MAGISTRÁT HLAVNÍHO MĚSTA PRAHY

Připomínkování Metropolitního plánu hl. m. Prahy

Druh subjektu		Právnícká osoba			
Jméno		Příjmení			
Titul před		Titul za		Datum narození	
Jméno/Název subjektu		Spolek pro Ďáblice			
Jméno jednatele		Alena Marusiakova			
IČ	22672681	ID datové schránky	4fmjvj4		
Ulice	Na blatech	Č. popisné/ č. evidenční	243/7		
PSČ	18200	Obec	Praha 8		
Telefon	603449842	Email	spolekprodablice@volny.cz

zamezit propojení Letňan a obytné části Ďáblic

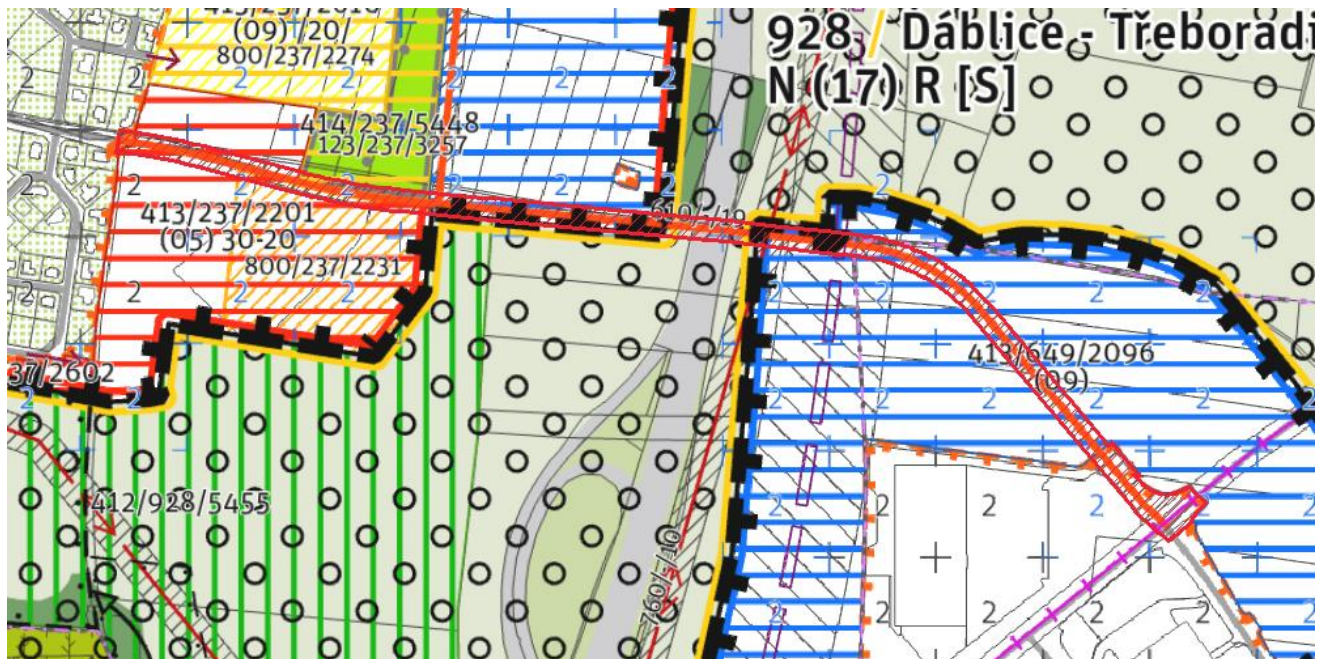
Text vyjádření: Nepropojovat obchodní zonu Letňan s obytnou částí Ďáblic, propojení pouze pro pěší a cyklisty

Text zdůvodnění: zamezit zavedení transistní dopravy do obytné části Ďáblic, již dnes obrovské dopravní problémy na Ďáblické ulici

zrušení 610/-/157 obchvatu Ďáblic z Čakovic

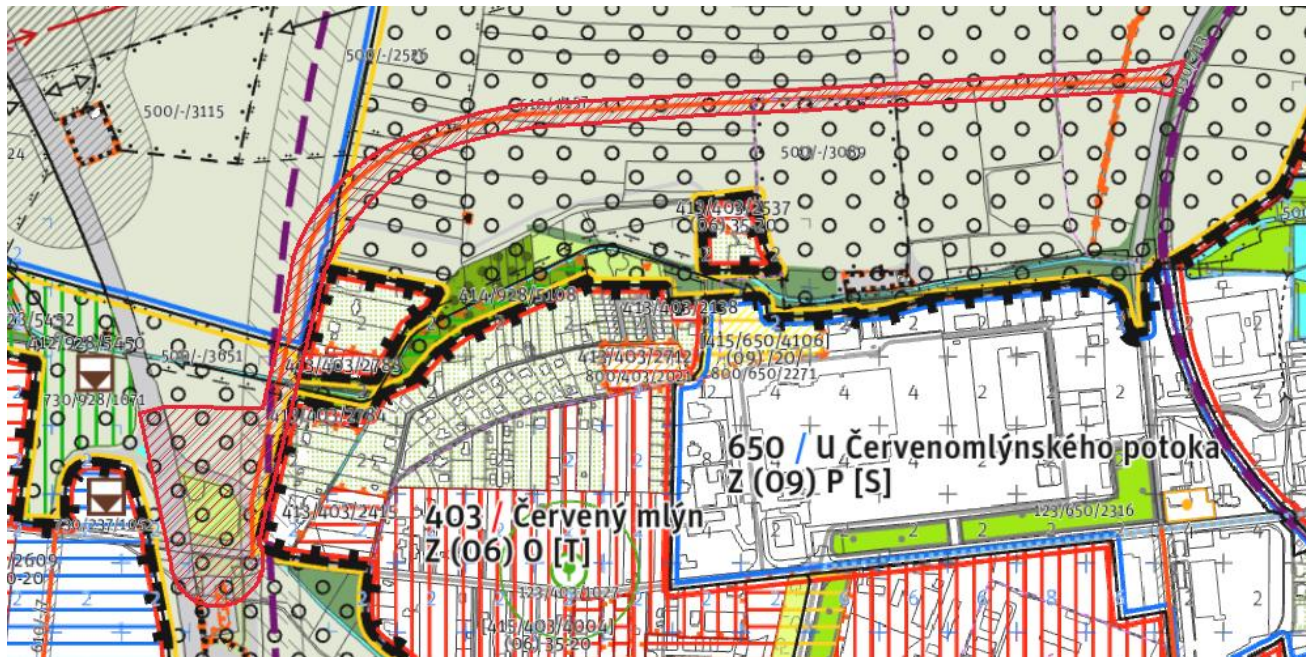
Text vyjádření: zrušit nesmyslný obchvat Ďáblic, přinášející hluk a emise do obytné zony

Text zdůvodnění: hluk, emise, nadbytečná trasa vs SOKP, nesmyslné řešení

zrušení komunikace pro motorová vozidla v parku Ďáblické průhledy

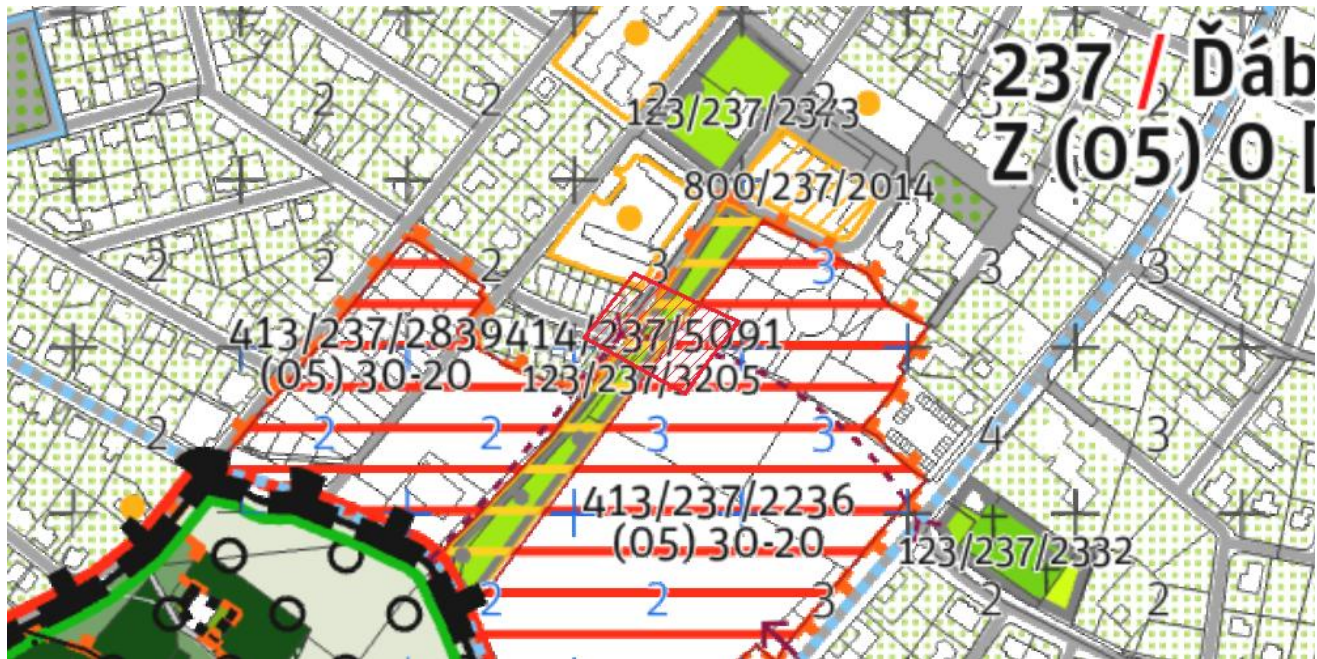
Text vyjádření: Nepropichovat park Ďáblické průhledy komunikací pro motorová vozidla, tato komunikace v parku nemá co dělat, propojení pouze pro pěší a cyklisty

Text zdůvodnění: Park nemůže plnit svoji funkci s komunikací pro motorová vozidla, která neslouží parku, přivádí transitní dopravu do parku
